Change\_UFSK\_FSN\_500\_XLE\_kopfseitiges Absinken  
Liegefläche\_SN2000-4506\_230531\_it.docx

## Informazioni sulla sicurezza

### Uso limitato di poltrone per trattamenti 500 XLE con numeri di serie 2000-4506

Note applicative aggiuntive ai capitoli Manutenzione,  
Elenco parti di ricambio e Sostituzione di un componente

## VIETATO - Posizioni critiche di posizionamento!

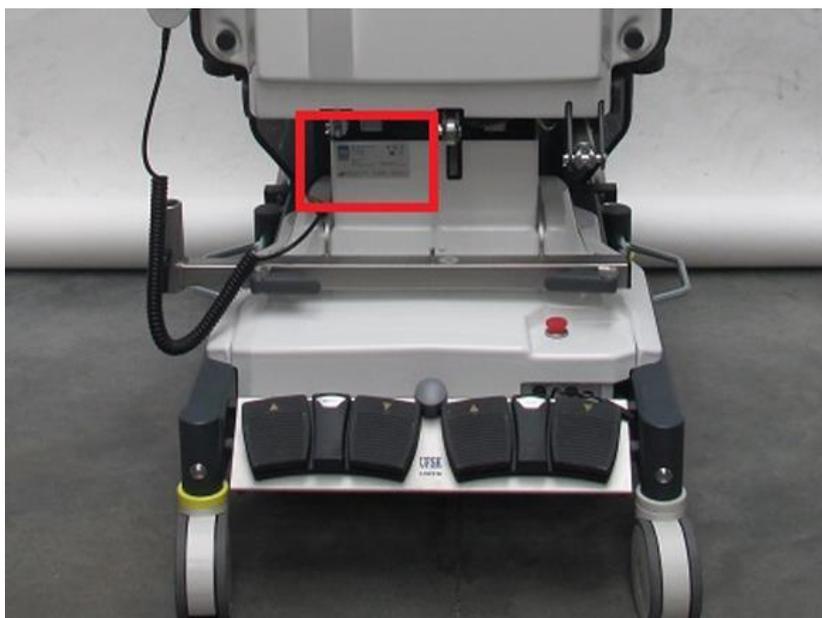
**VIETATO!** È vietato inclinare la sezione del sedile estendendo la guida della sezione del sedile. Le posizioni memorizzate devono essere regolate.

Il mancato rispetto delle posizioni di stoccaggio sicure può provocare, nel caso peggiore, la separazione della trasmissione del sedile.

**ATTENZIONE!** La sezione del sedile deve essere in posizione orizzontale rispetto al pavimento (vedi cuscino verde), la guida della sezione del sedile rimane in posizione retratta (componente contrassegnato in verde). I movimenti di regolazione, ad esempio nella posizione di ripristino, sono ancora possibili (vedere le posizioni di regolazione dello schienale e della sezione gambe indicate in grigio).
